Varðar Hafnargötu 81-83

Byggingarfélag Gylfa og Gunnars ehf leggur hérmeð fram tillögu að breyttu deiliskipulagi á lóð sinni nr. 81-83-85 við Hafnargötu.

verkhelti.: **Hafnargata 81-85**

verkhlti.: Tillaga að skipulagsbreytingu

Tillaga að skipulagi
1 : 500

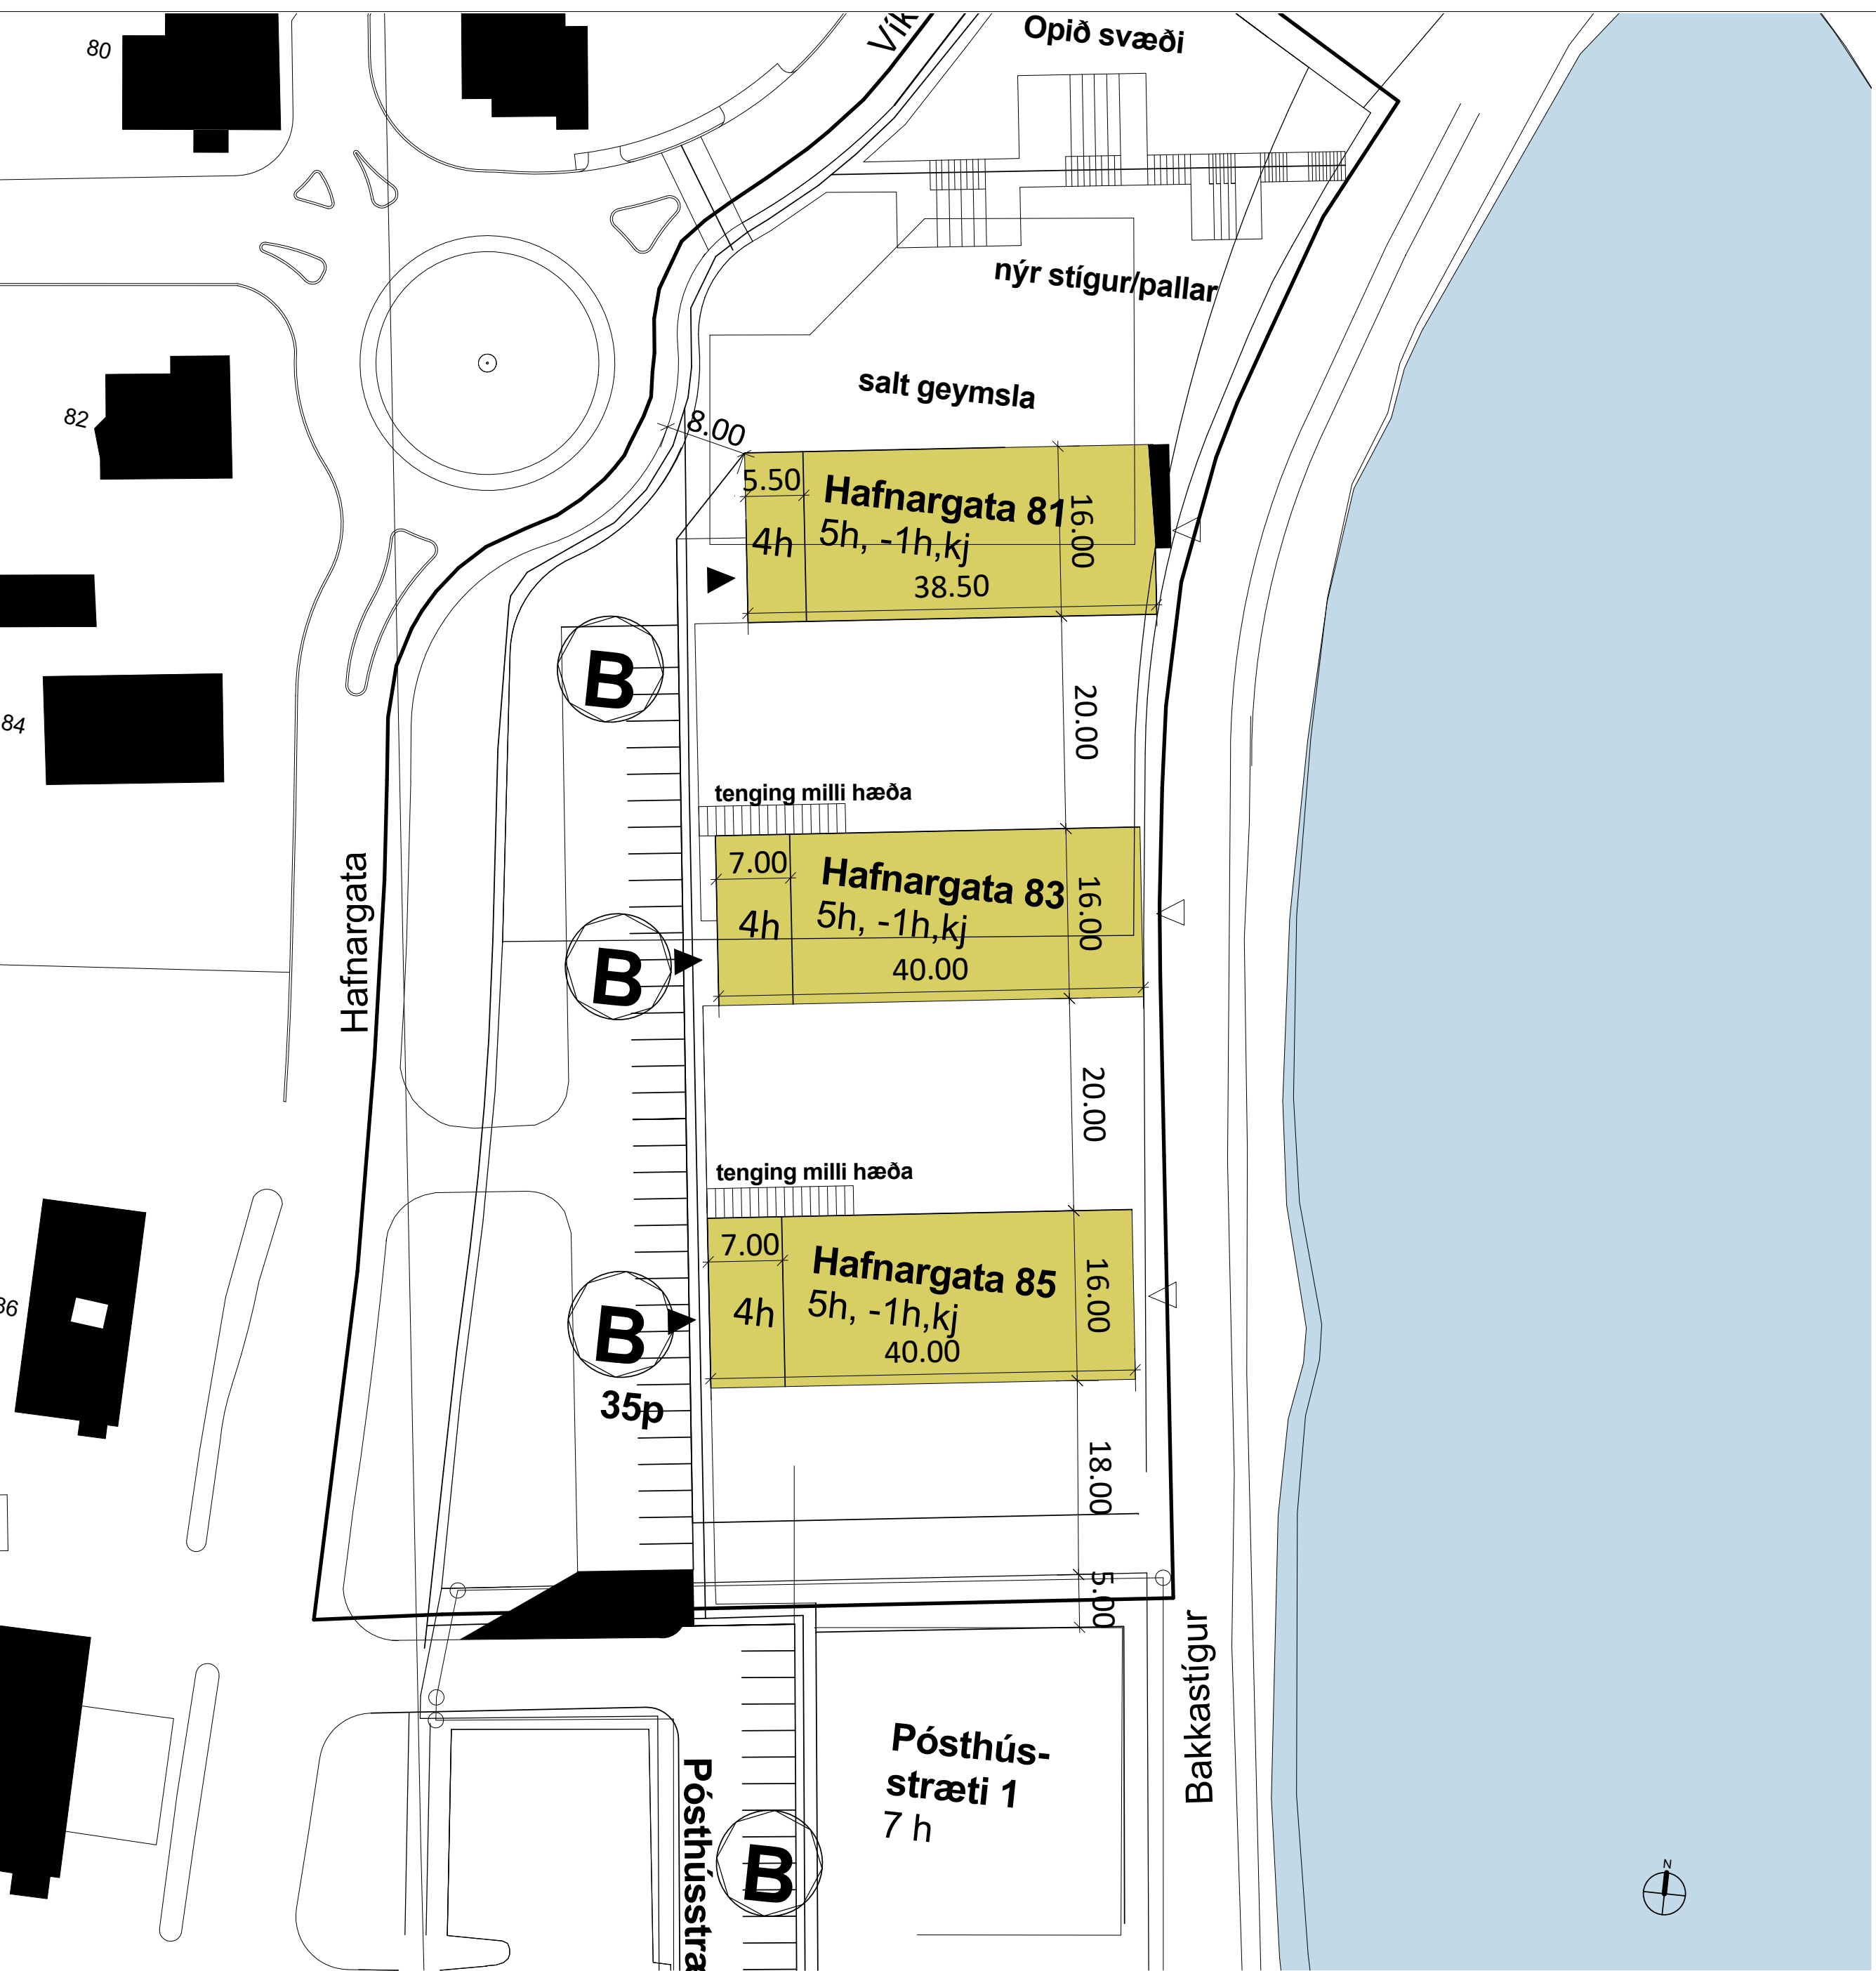
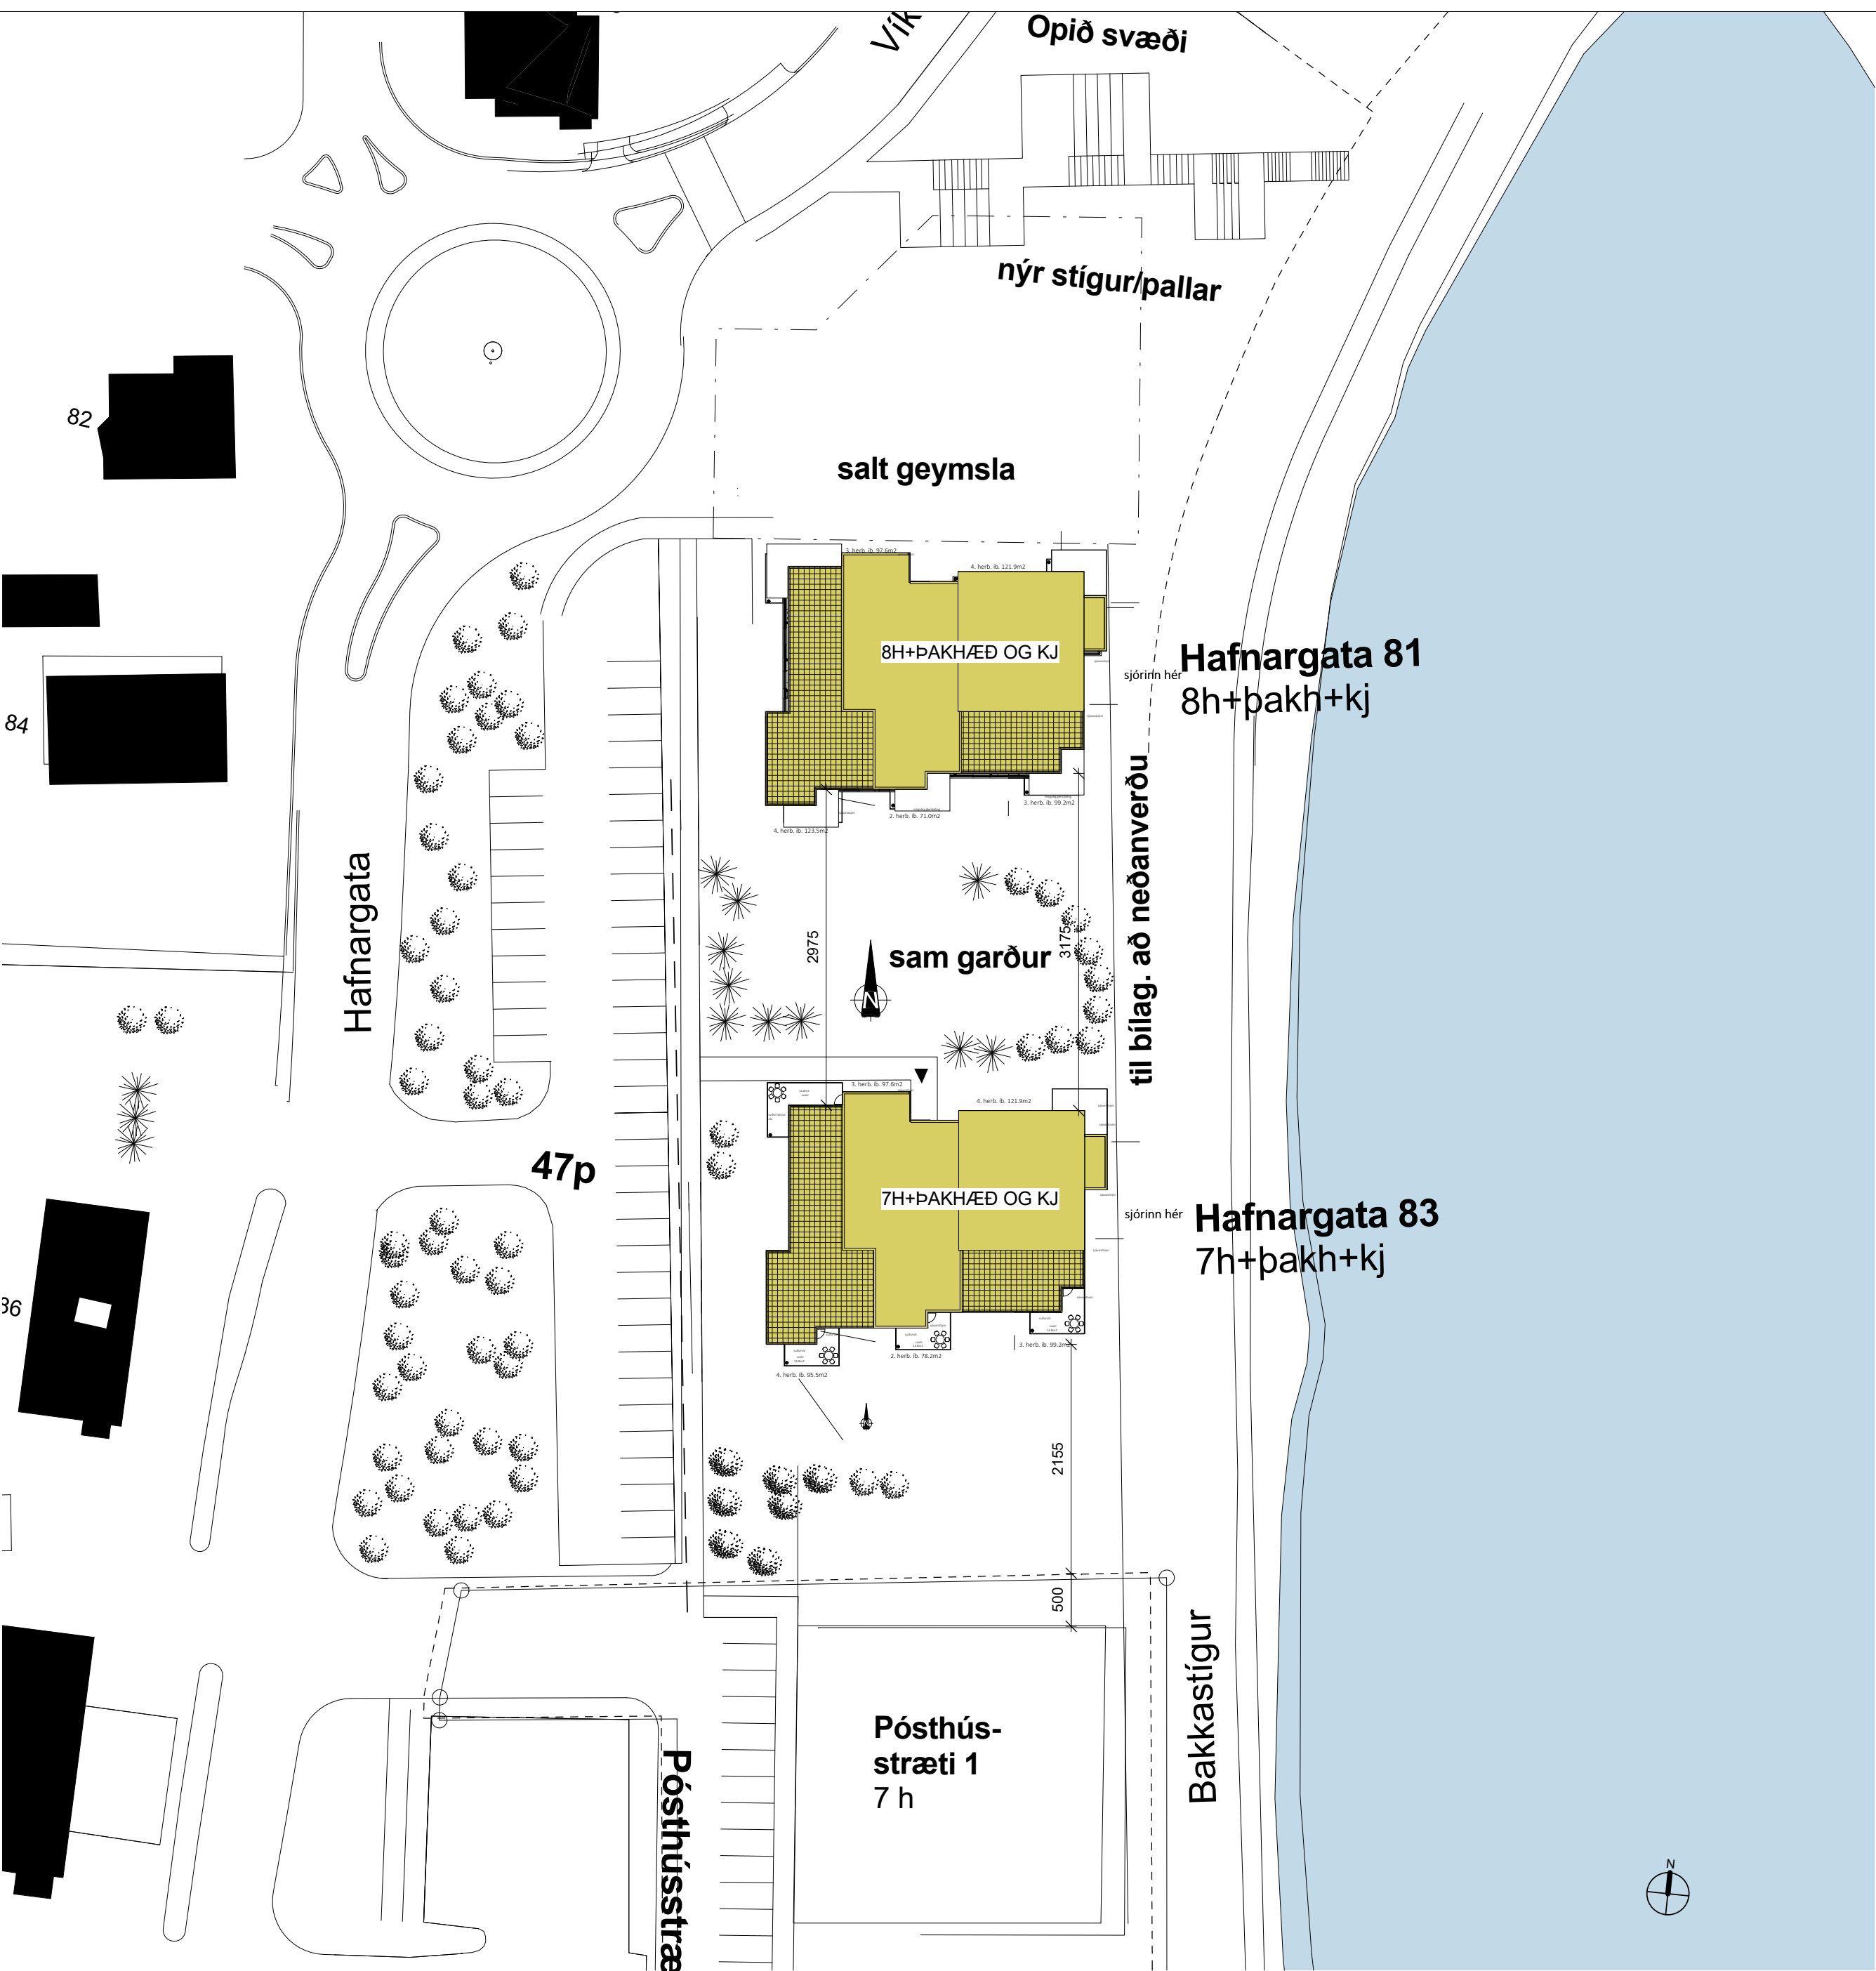
Hönnuðir draga nyrsta húsið frá núv. saltgeymslu og spyrja hvort nýta mætti það mannvirki sem „leikhús eða tröllahelli“ fremur en brjóta burt? Færa einnig syðra húsið fjær Pósthússtræti 1. Núv. skipulag gerir ráð fyrir 23.5 metrum milli húsa þar..er nú aukið um 6 metra í 29.5m, sem væri kostur fyrir núverandi íbúa.

Heildarfjöldi íbúða á hinum nýja reit er haldið sem fyrr 81 íbúð, heildarbyggingarmagn sömuleiðis, aðkoma að bílageymslu verður að frá Bakkastíg. Óskað er eftir að fá að hafa 47 stæði á jörðu við aðkomu frá Hafnargötu, 100 bílastæði inni og unnið með grænan gróðurfront að götunni, til að fela ásynd bílastæðisins. Innkeyrslu frá götunni er haldið svo sem samþykkt deiliskipulag sýnir. Með fyrirfram þakklæti.

Tillaga að skipulagi
1 : 500

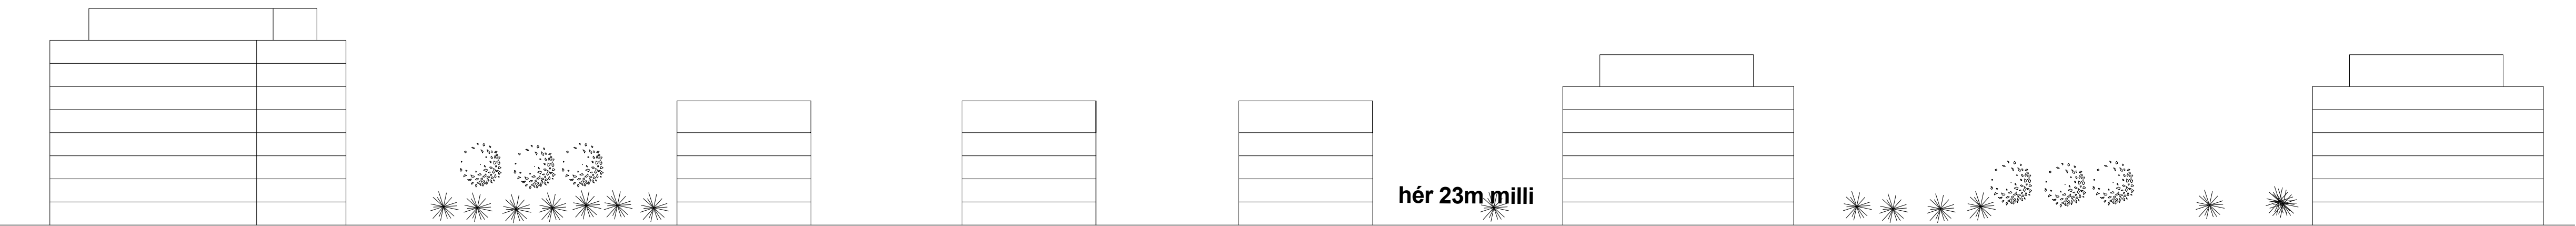
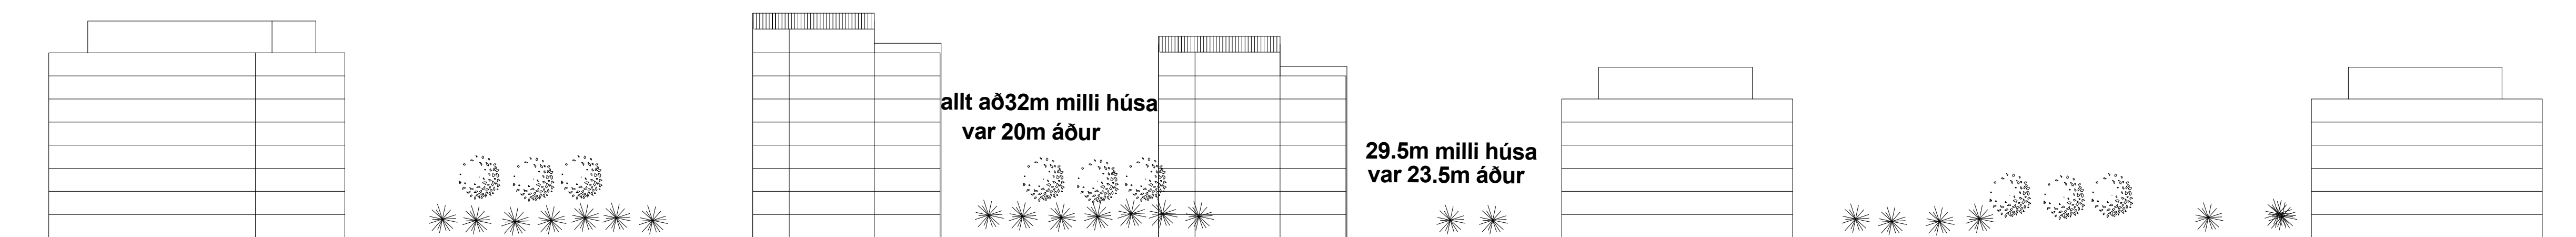
núv. 8 hæðir og þakhæð 3 stk 5 hæða hús samkv. skipulagi (full þröngt milli húsa 20m.) núv. 6 hæðir og þakhæð núv. 6 hæðir og þakhæð

húsarytmi eðlilegri með meira bil milli húsa og hækki til norðurs á móti 9 hæða húsum
